**Modification n°1 sur le vallon Saint-Joseph du Plan de Prévention du Risque
Inondation (PPRi) dans les bassins versants de San Remedio, Madonuccia, Arbitrone,
Valle Maggiore et Vallon Saint Joseph**

Approuvée par arrêté préfectoral n° 2A-2023-06-12-00002 du 12 juin 2023

NOTE DE PRÉSENTATION DE LA MODIFICATION

Zonage PPRI approuvé le 31/05/2011 – vallon Saint-Joseph

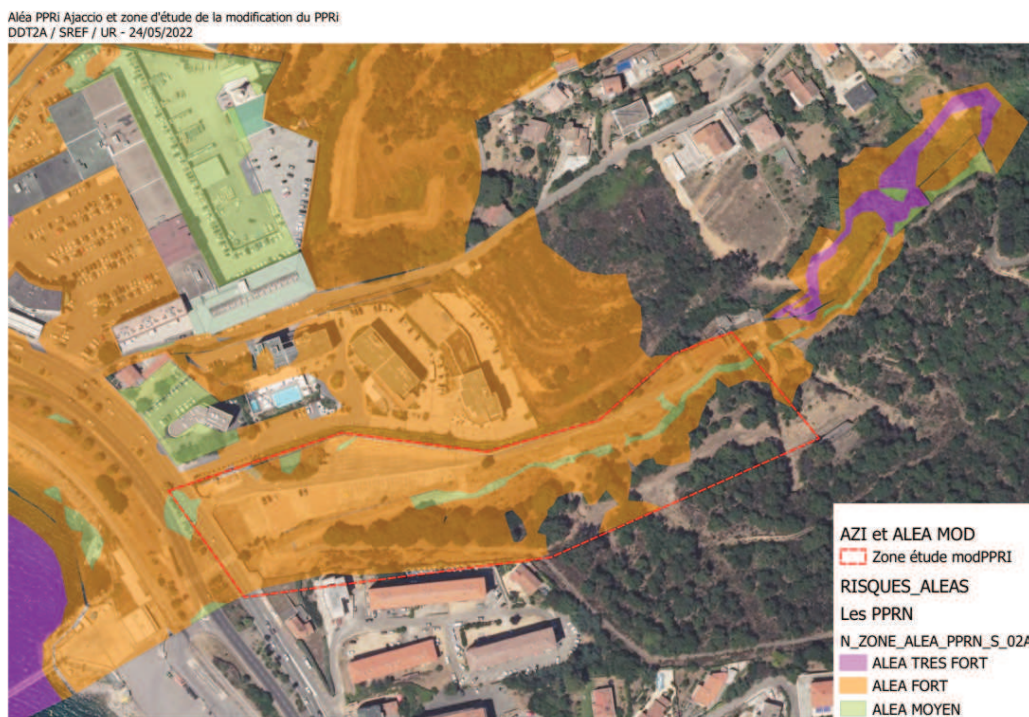
Ce secteur est actuellement grévé par la zone rouge (inconstructible) et la zone jaune (constructible avec prescriptions).

vallon Saint Joseph - Ajaccio - Aléa inondation – étude hydraulique 2009

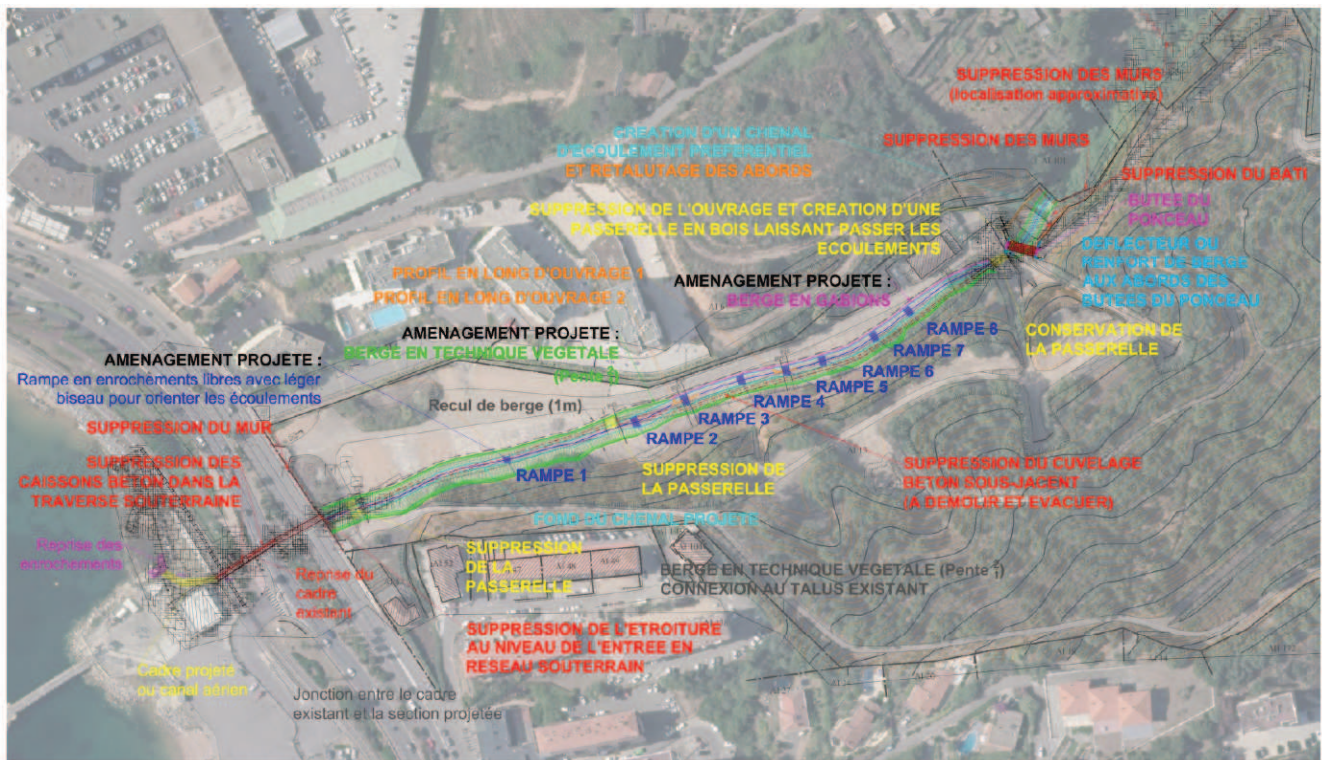
Dans l'étude hydraulique de 2009 caractérisant l'aléa inondation dans le bassin versant du vallon Saint-Joseph et ayant conduit au zonage du PPRI en 2011, la majeure partie de la zone, faisant l'objet de la modification, est en aléa fort.

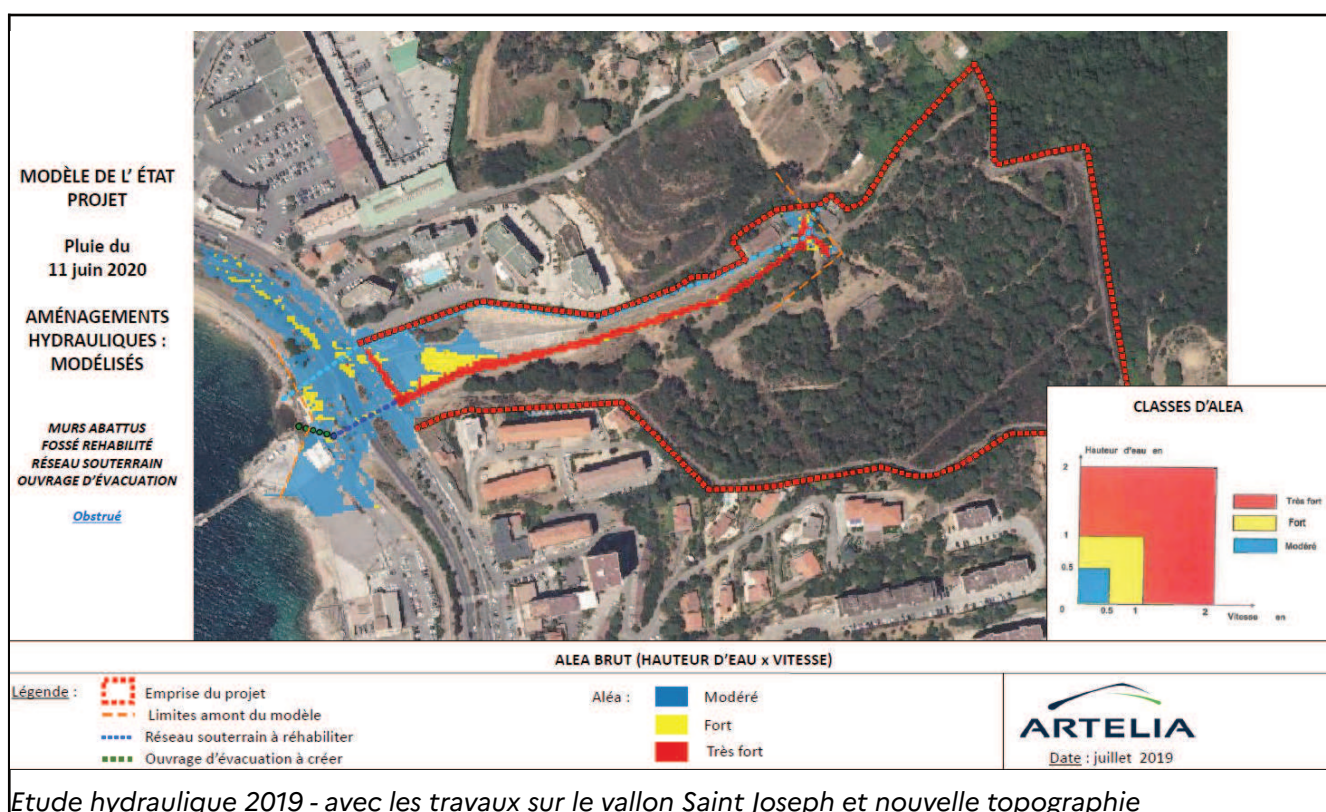
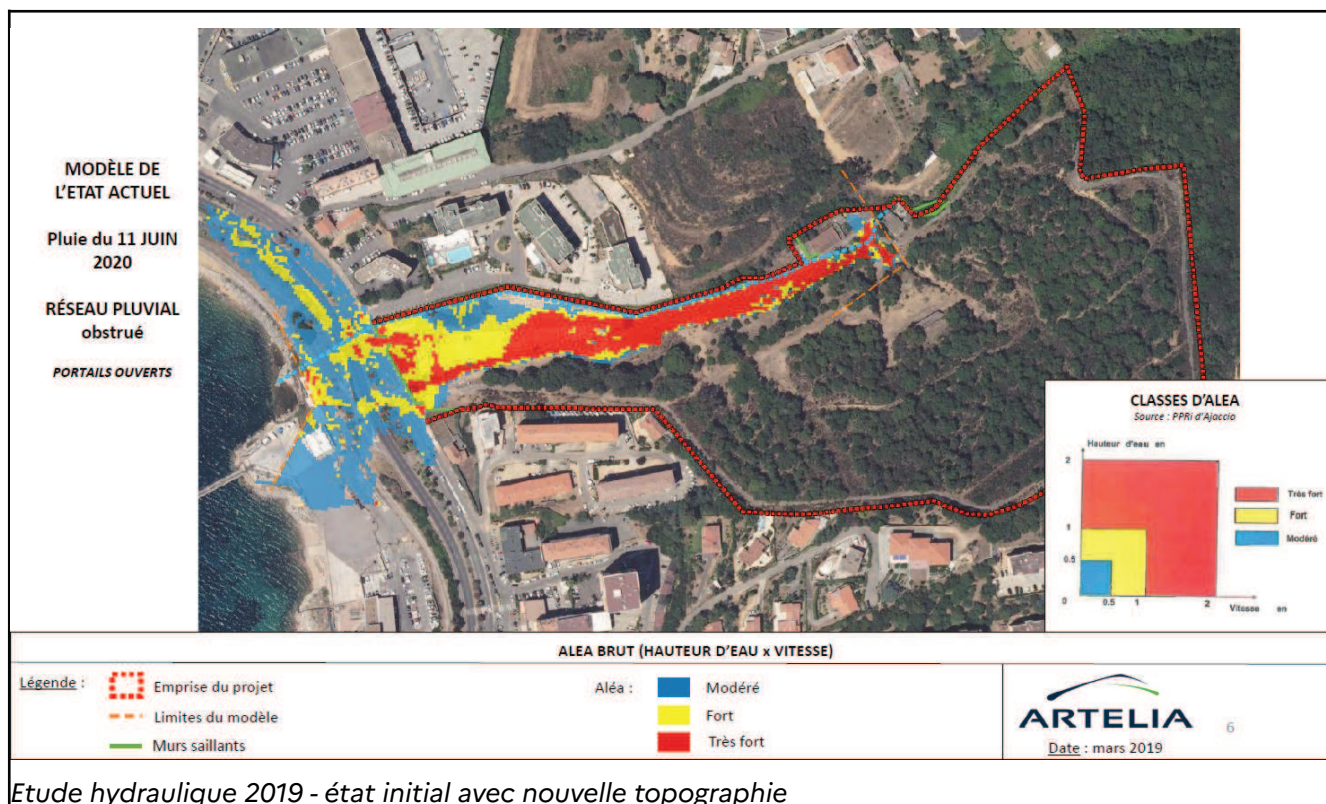
L'étude hydraulique a pris également en compte les pluies du 11 juin 2020 supérieures à la pluie de référence du PPRi. Ce jour-là, un orage stationnaire soudain a déversé 160 mm en 3 heures de précipitations, à comparer à la pluie de référence du PPRi qui est de 80 mm/3 h. Il a été demandé de réaliser des modélisations de l'aléa inondation dans l'état avant projet et dans l'état projeté, et dans les deux cas, avec une semi obturation de l'exutoire en mer afin d'être cohérent avec la construction de l'aléa du PPRi en vigueur. L'état avant projet a également démontré que l'étude précédente n'avait pas pris le bon axe d'écoulement sur ce site faute d'avoir pu vérifier in-situ.

Le résultat de l'étude est présenté dans les figures suivantes avec une comparaison de l'aléa dans l'état initial avec la nouvelle topographie avant projet et avec les travaux hydrauliques.

vallon Saint Joseph - Ajaccio - projet de nouveau zonage PPRI

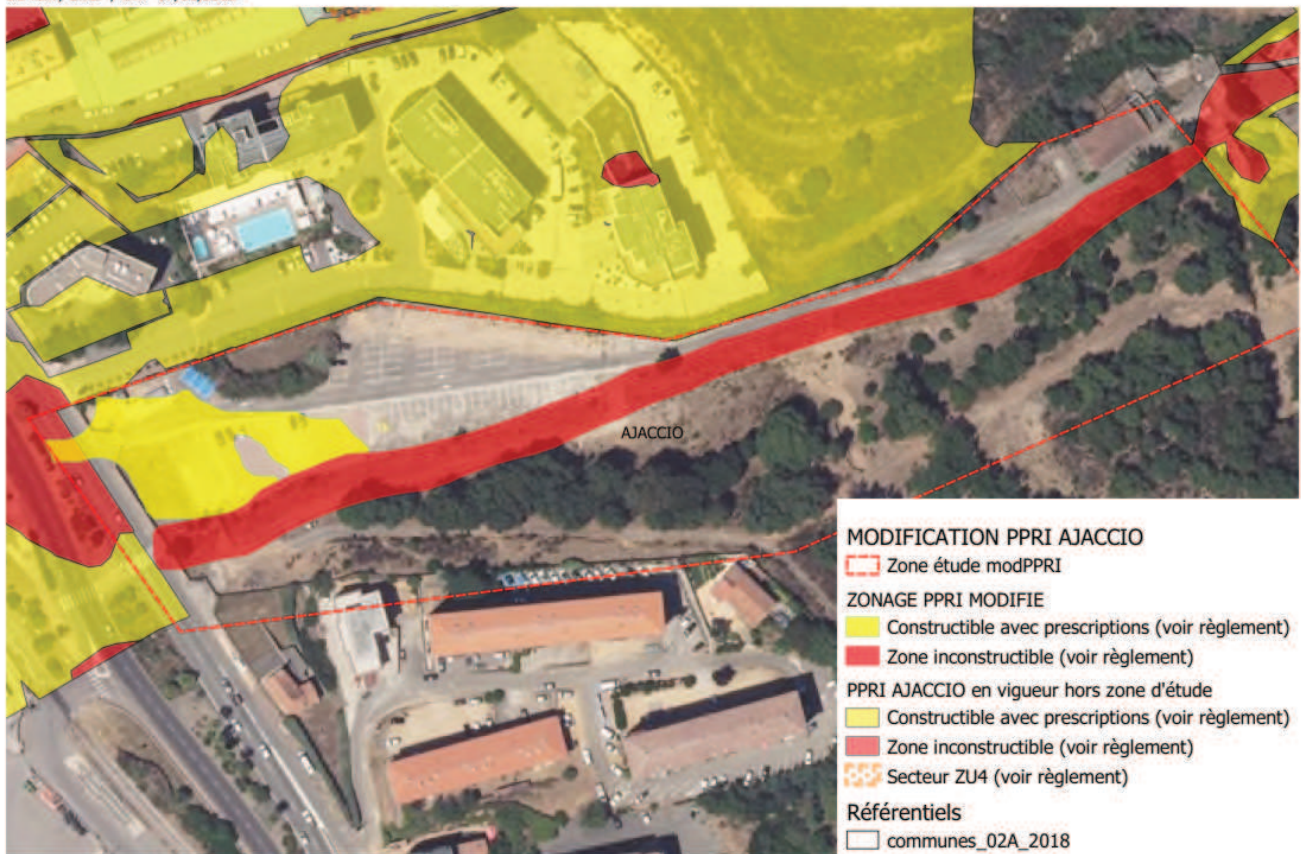
Pour rappel, seul le zonage réglementaire est modifié. Le règlement du PPRI approuvé le 31 mai 2011 reste inchangé. Aussi, en respectant les définitions des zones réglementaires du PPRI telles que précisées dans le règlement, le zonage retenu pour la modification du PPRI sur le secteur de Saint-Joseph est le suivant :

La zone rouge se concentre entre les berges réaménagées et la zone jaune correspond au débordement en partie aval du fait de la saturation de l'exutoire en mer.
